製品マーキングの変更 : Virtex-II、Virtex-II Pro および Virtex-4 FPGA フリップチップの トップ マークの印字をインクからレーザーに変更

XCN14019 (v1.1) 2014 年 6 月 18 日

製品変更通知 – FYI

図 1

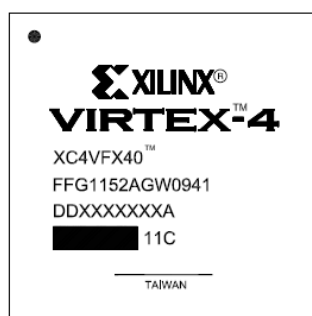
ザイリンクスは、Virtex-II、Virtex-II Pro、および Virtex-4 FPGA のすべてのフリップチップ パッケージのトップ マークの印字をインクからレーザーに変更します。

[図 1](#) および [図 2](#) に示すように、該当デバイスは次のパッケージトップ マークから特定できます。

現在のマーキング (黒インク)

新しいマーキング (レーザー)
